海翼瑞都山水御园C地块（新田巷）—— C-6#--C-11#

规划及建筑方案设计(变更)

地下二层平面变更

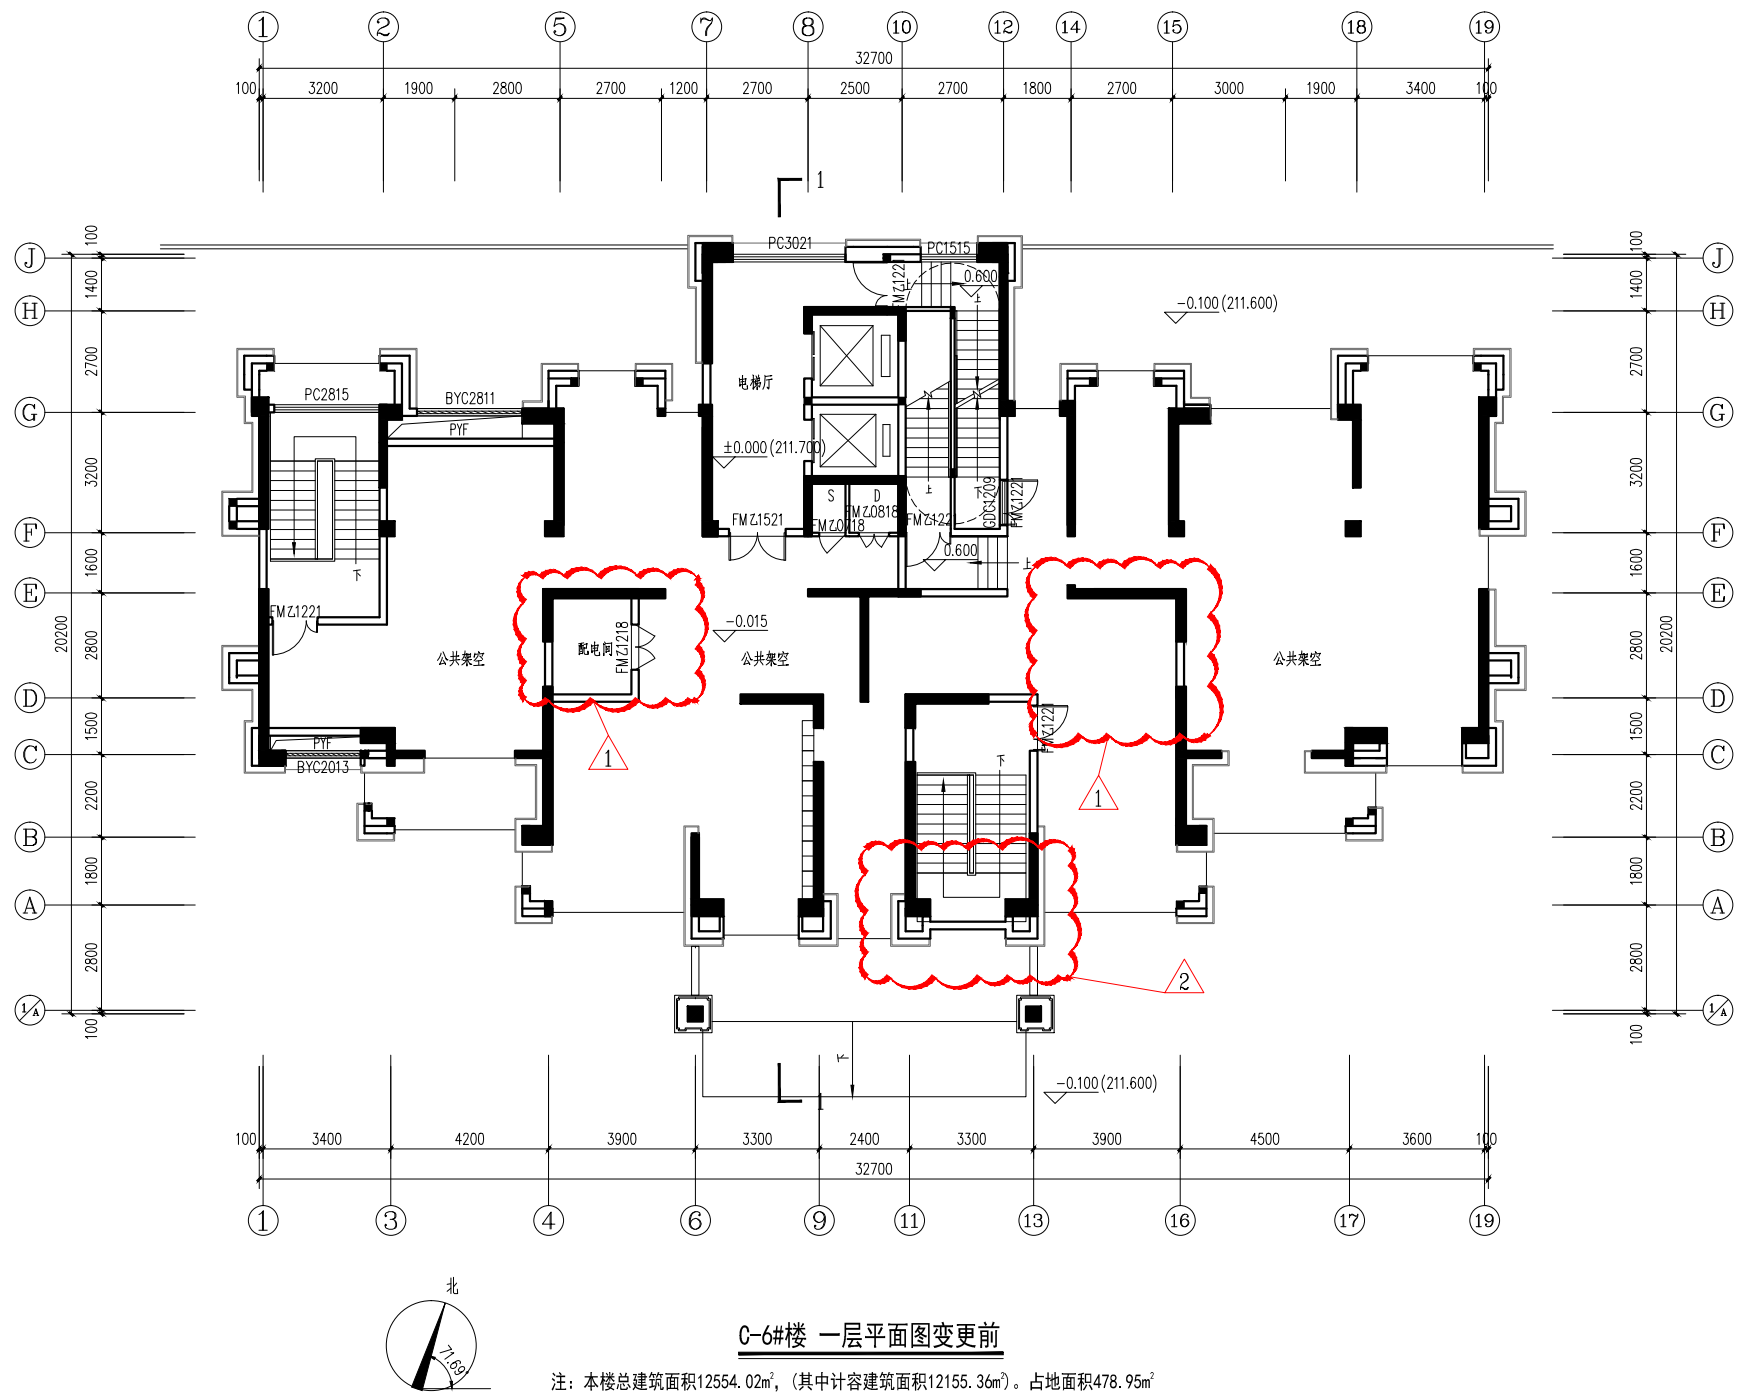
- 1、B-3轴~B-11轴交B-E轴处墙体往南移200mm
- 2、B-8轴交B-E轴处柱子往南墙体往南移200mm
- 3、B-6轴~B-10轴交B-G轴距离B-G轴3700mm处增设墙体
- 4、6-12轴交6-1/A轴~6-A轴处墙体往西移100mm
- 5、6-10轴~6-12轴交6-1/A轴~6-A轴处墙体往北移300mm
- 6、6-18轴~6-19轴交6-C轴处墙体往北移400mm
- 7、7-1-15轴~7-1-17轴交7-1-J轴处扩散室墙体往北移200mm
- 8、8-14轴交8-C~8-E轴处战时值班室兼配电间墙体往西移100mm

一层平面变更

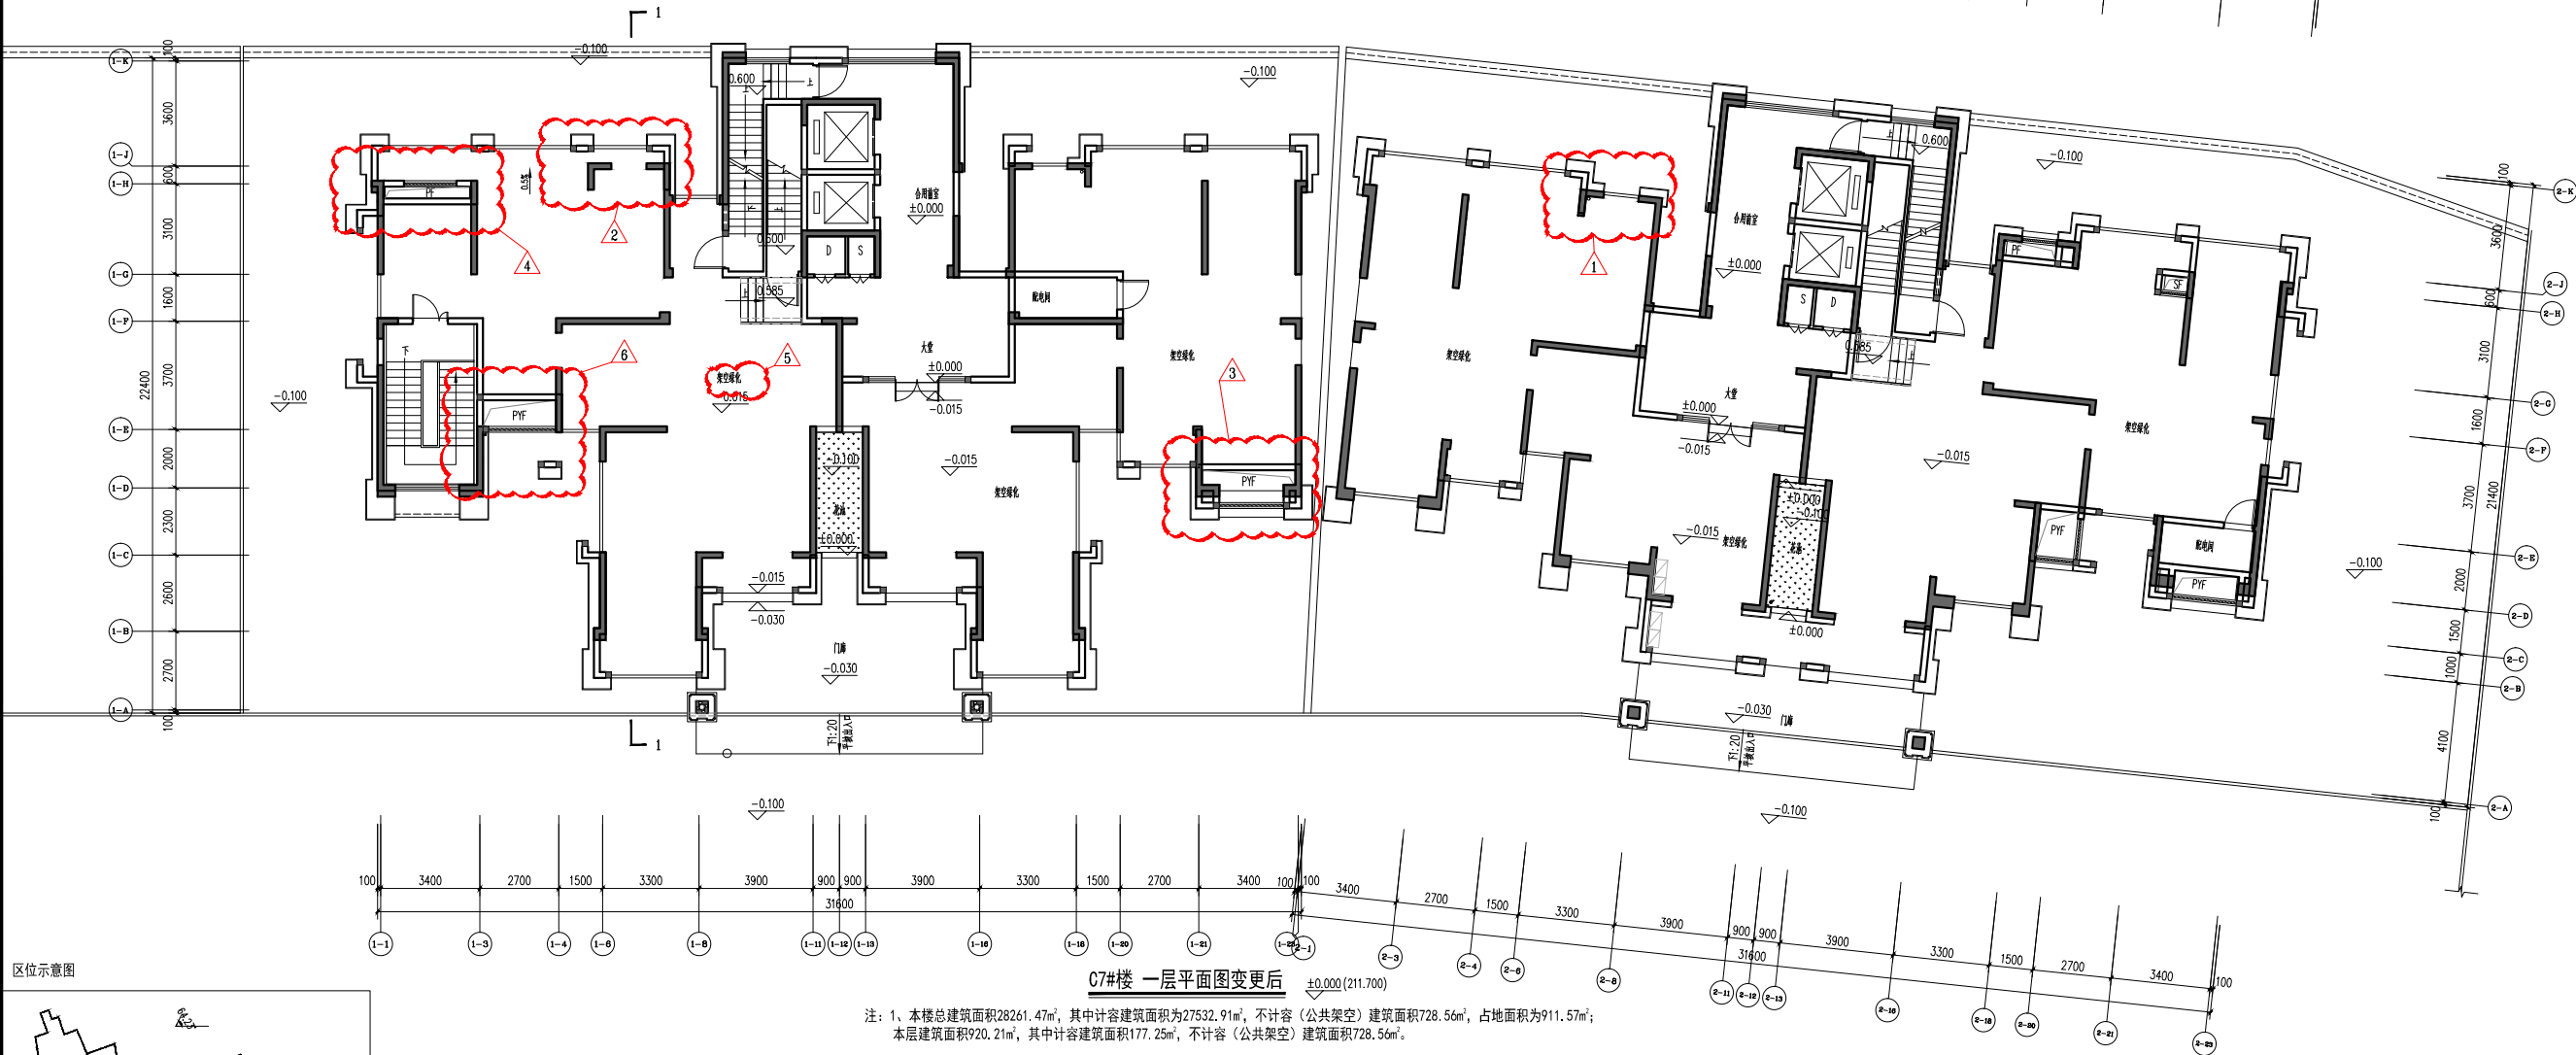
- 1、2-5轴~2-7轴交2-H轴~2-J轴处取消排风井
- 2、1-5轴~1-7轴交1-H轴~1-J轴处取消排风井
- 3、1-21轴~1-23轴交1-D轴处排烟井墙体往北移400mm
- 4、1-1轴~1-2轴交1-H轴处增设排风井
- 5、一层公共架空改为架空绿化
- 6、1-3轴~1-4轴交1-D轴~1-E轴处排烟井改至1-3轴~1-4轴交1-E轴~1-F轴处

一层平面变更

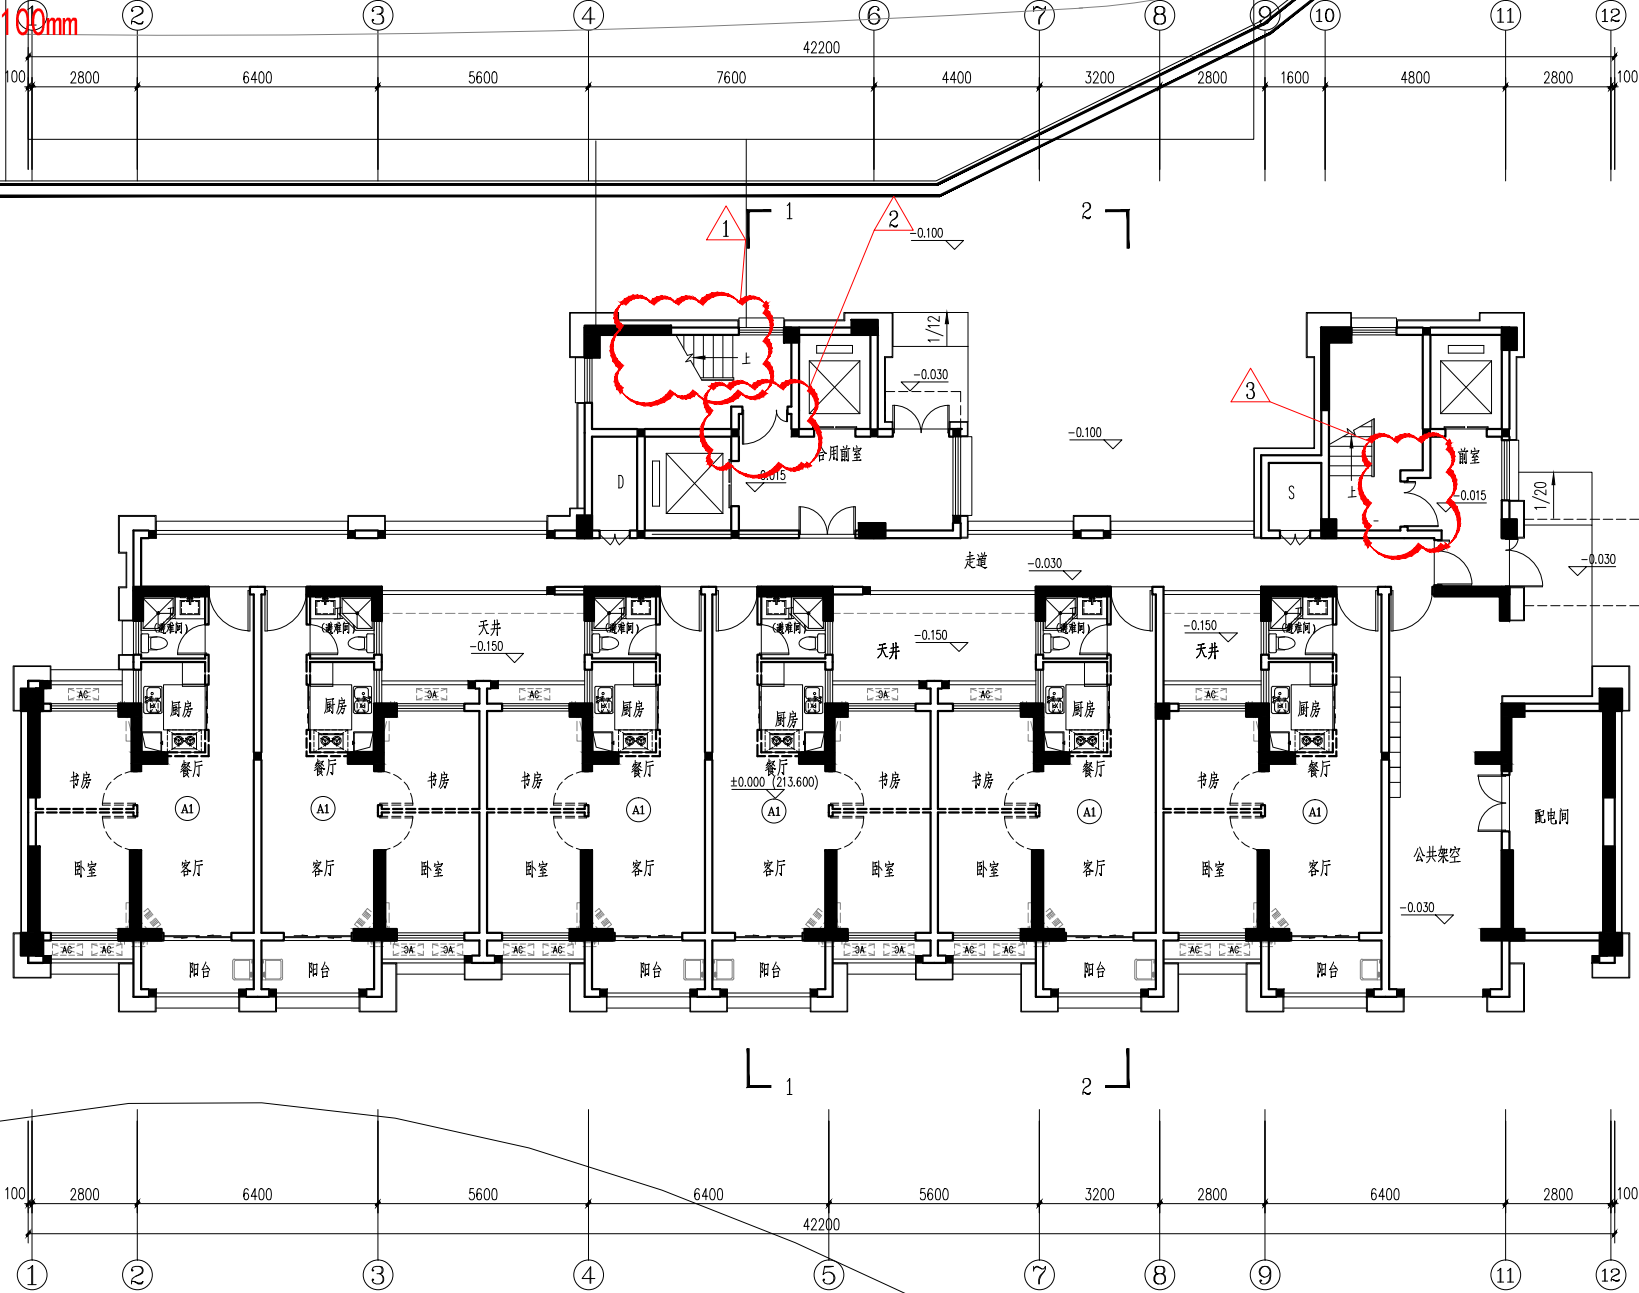
- 1、4~6轴交F轴处楼梯方向改为右边上楼
- 2、4~6轴交F轴处楼梯间的门及墙体往北移600mm
- 3、10~11轴交E~F轴处楼梯间的门及墙体往西移100mm

C-9#楼 屋顶层平面图变更前

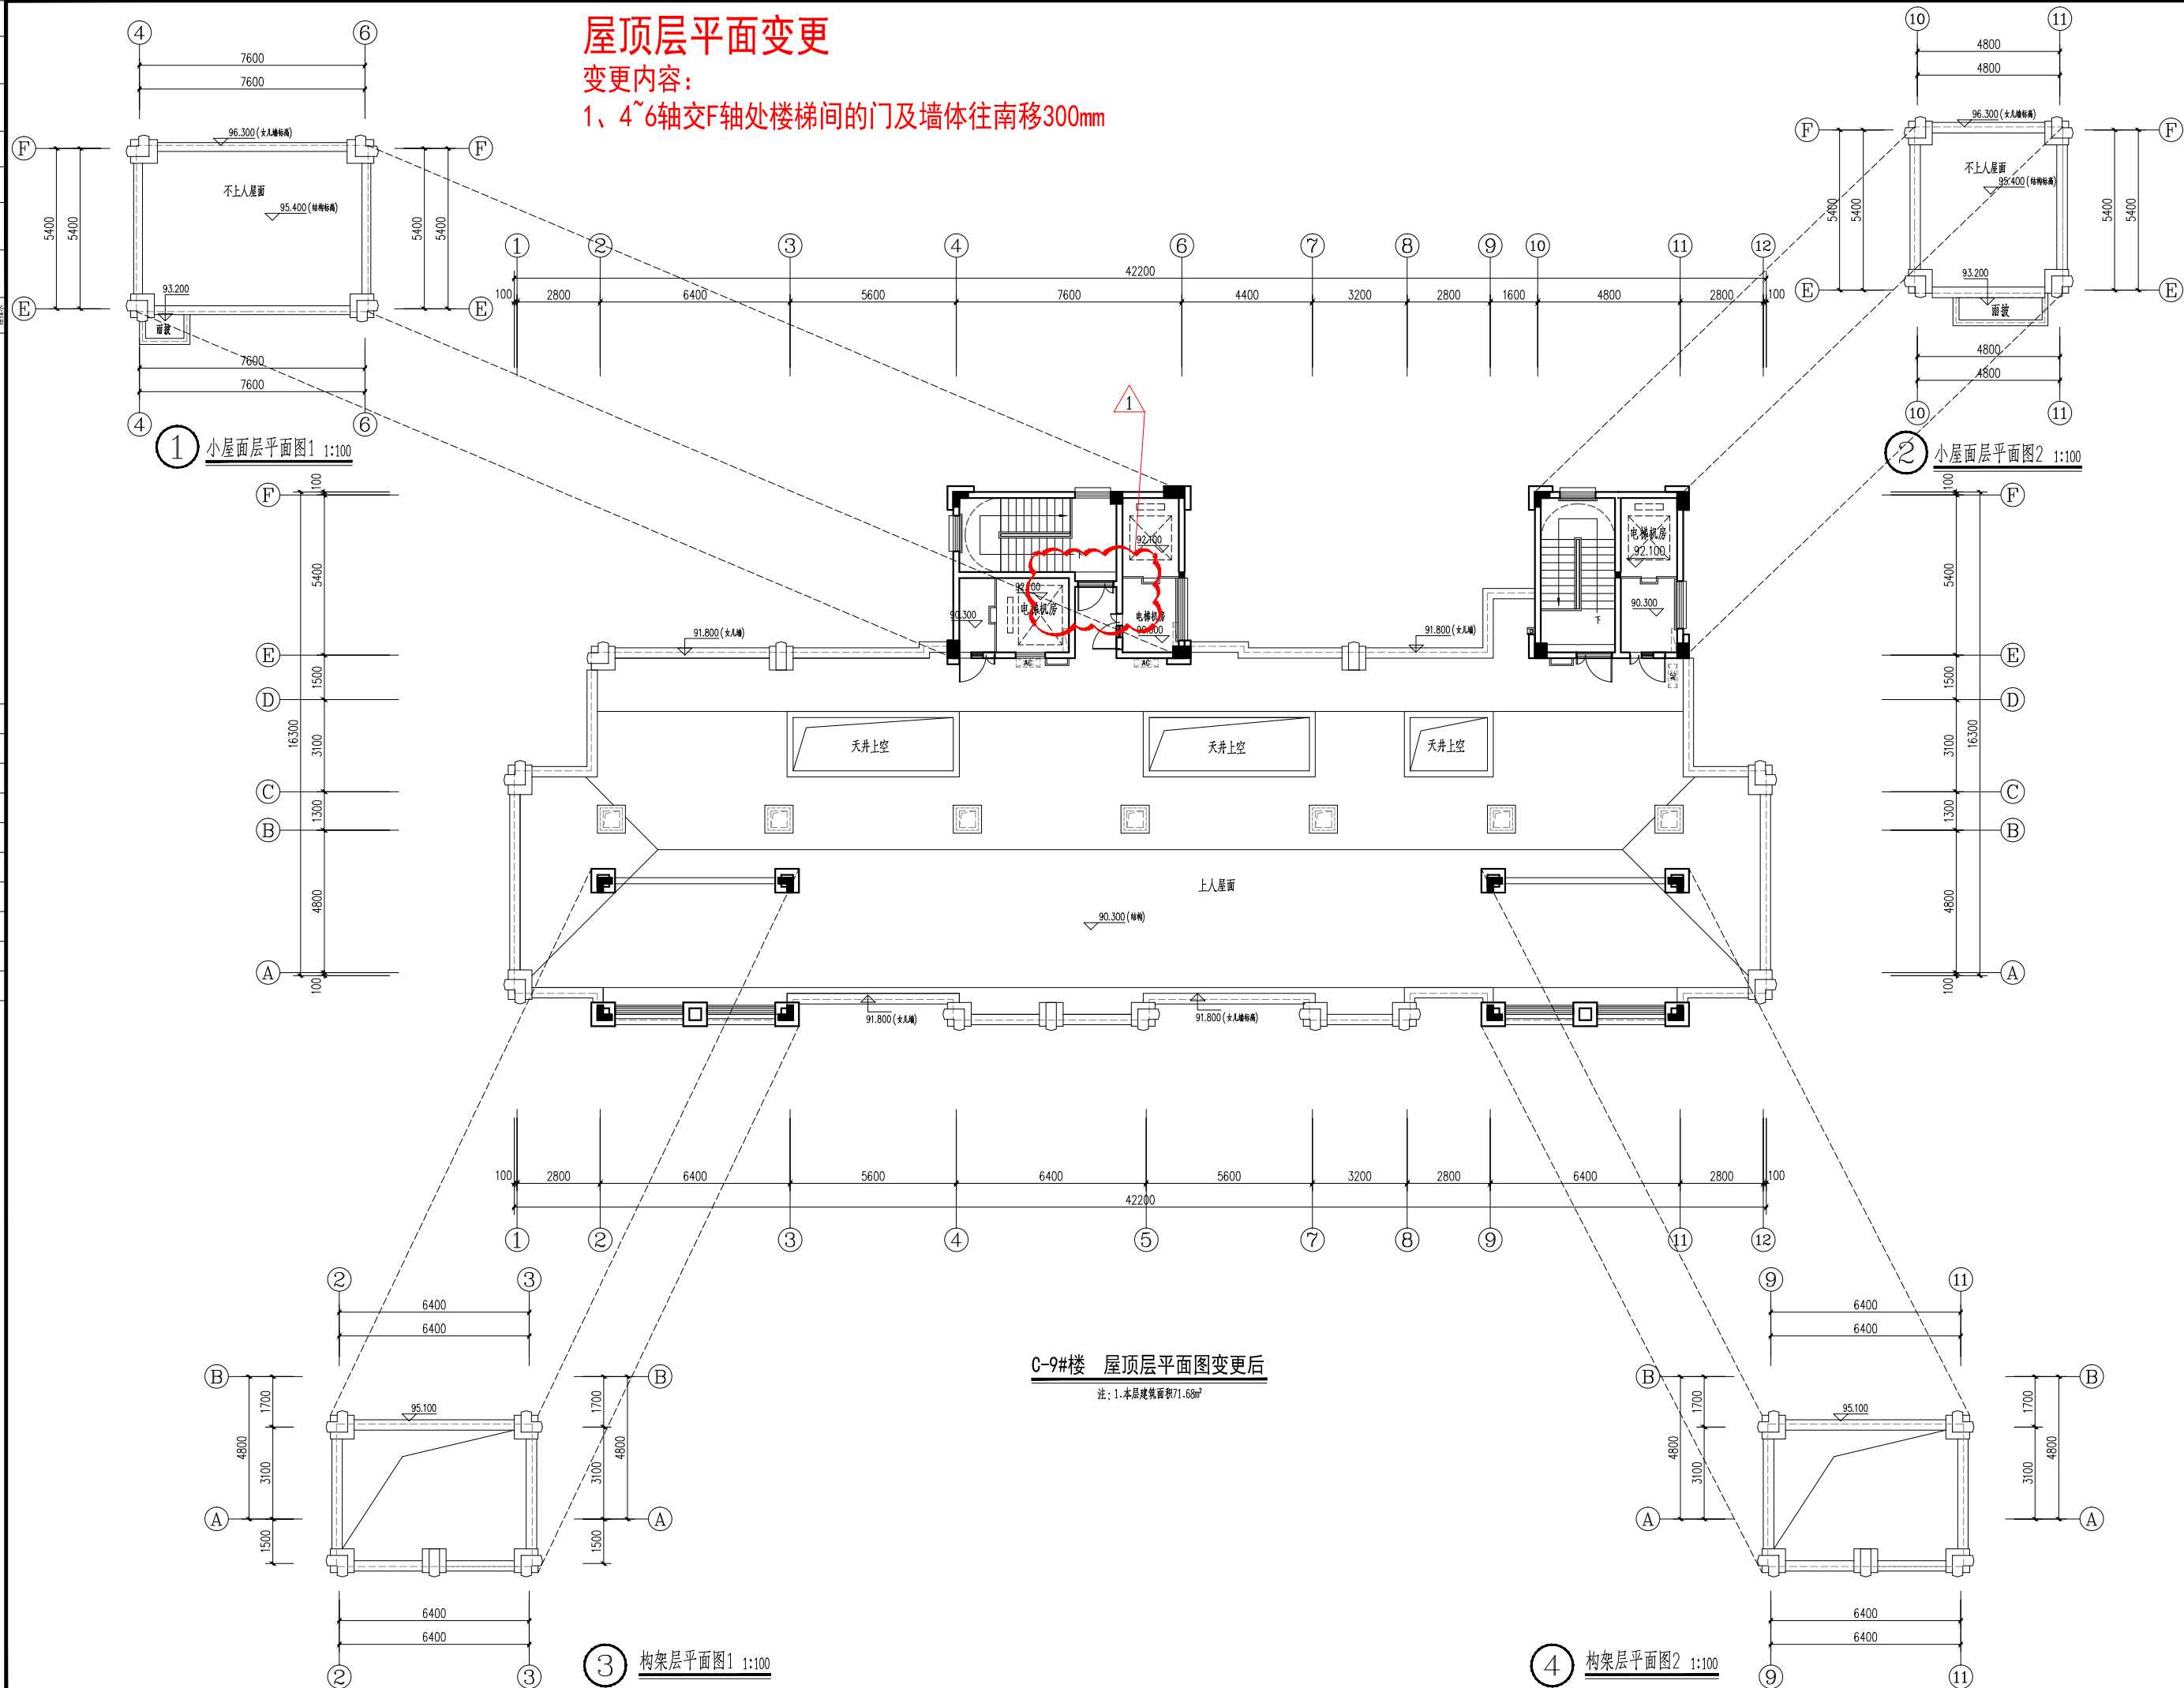
1、4~6轴交F轴处楼梯间的门及墙体往南移300mm
